**LAVORI DI REALIZZAZIONE DEL DISTRETTO DELLA CANTIERISTICA
DA REALIZZARSI NELL'AVAMPORTO EST DEL PORTO CANALE
2° LOTTO FUNZIONALE: OPERE A MARE
PERIZIA DI VARIANTE N°1**

RELAZIONE GENERALE

(revisione con ulteriori elementi per l'intervento di dragaggio)

Approfondimento dei fondali del canale di accesso al Distretto della Cantieristica dalla -5,00 m alla -7,00 m s.l.m.m.

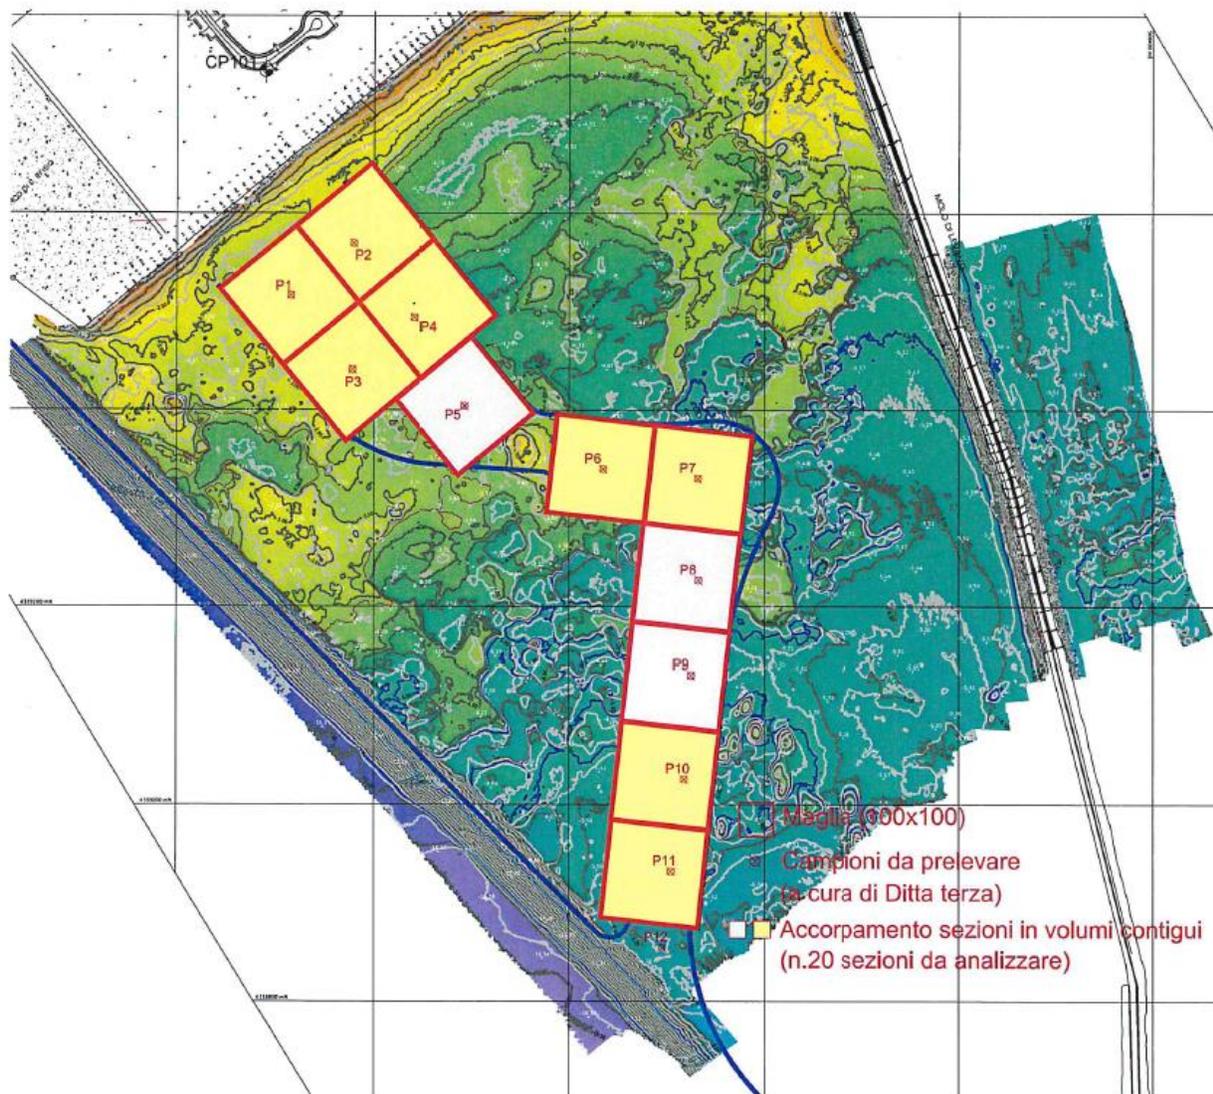
Dai rilievi batimetrici effettuati nel mese di maggio c.a. risulta necessario procedere al dragaggio di 217.519,57 m³ per l'approfondimento del canale sopra indicato alla -7,00 m (per la parte interna al distretto della cantieristica era già previsto il dragaggio alla -5,00 m).

04 - Intervento di adeguamento dell'imbasamento pennello Sud, per consentire il dragaggio alla - 7,00 m.

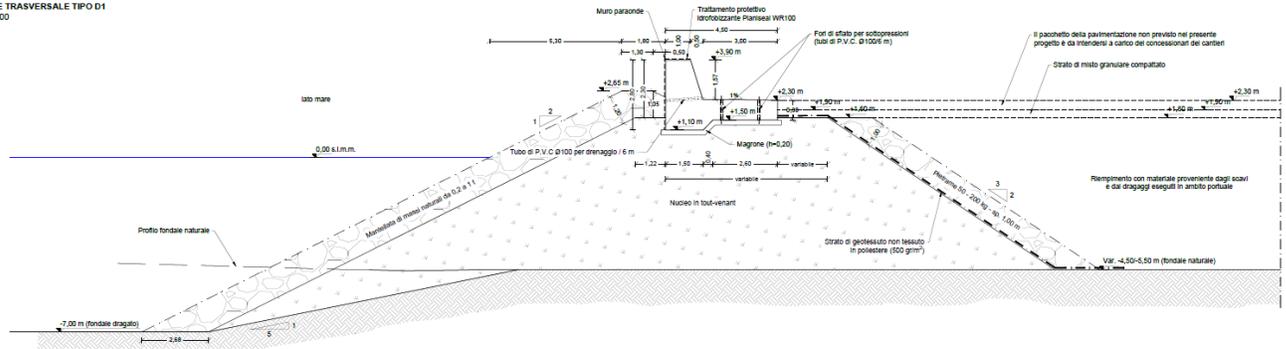
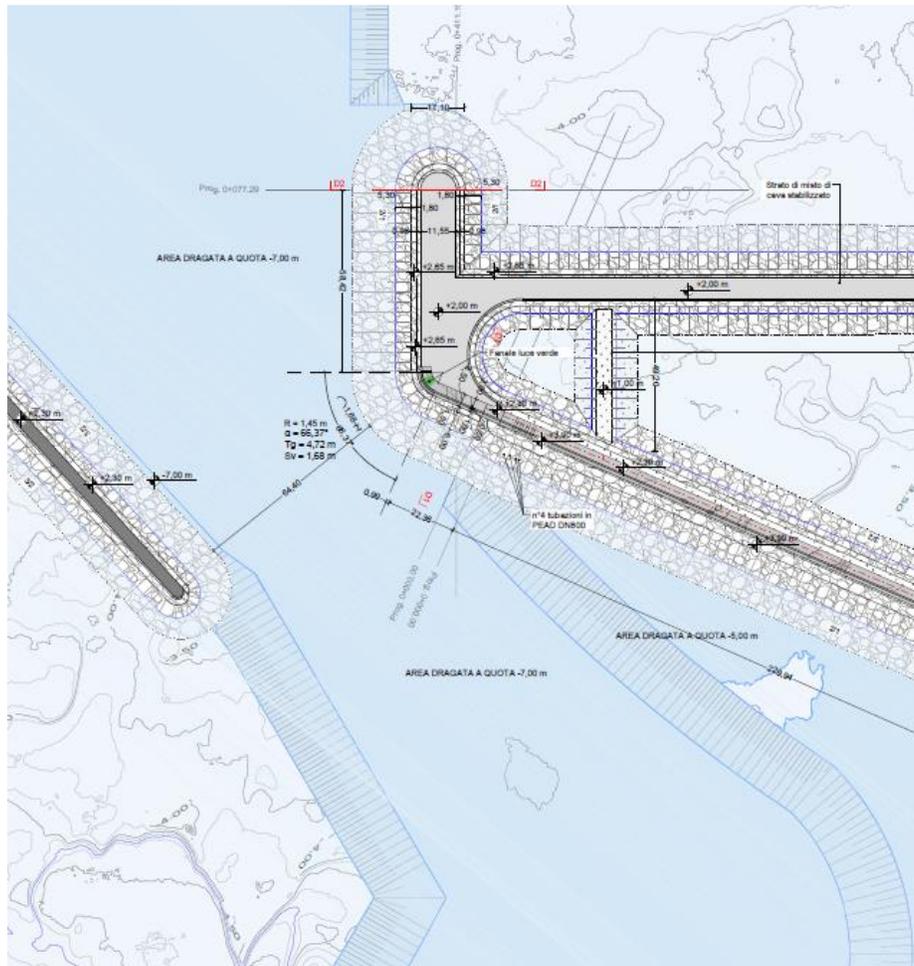
Per il pennello del molo sud è prevista, invece, una quota di imbasamento alla -5,00 m.

Pertanto, al fine di eseguire il dragaggio alla -7,00 m, si rende necessario prevederne l'imbasamento alla medesima quota col prolungamento della scarpata sia della mantellata (con massi da 0,2 a 1 tonn) sia del nucleo di tout venant, con la medesima pendenza (2/1) già prevista nel progetto definitivo.

Ciò comporterà il restringimento di 4 m circa dell'imboccatura tra il molo ovest ed il pennello sud, che passerà da 68 m a 64 m, comunque superiore ai 57 m calcolati nel progetto definitivo quale larghezza minima per il passaggio in sicurezza di mega yacht fino a 100 m.
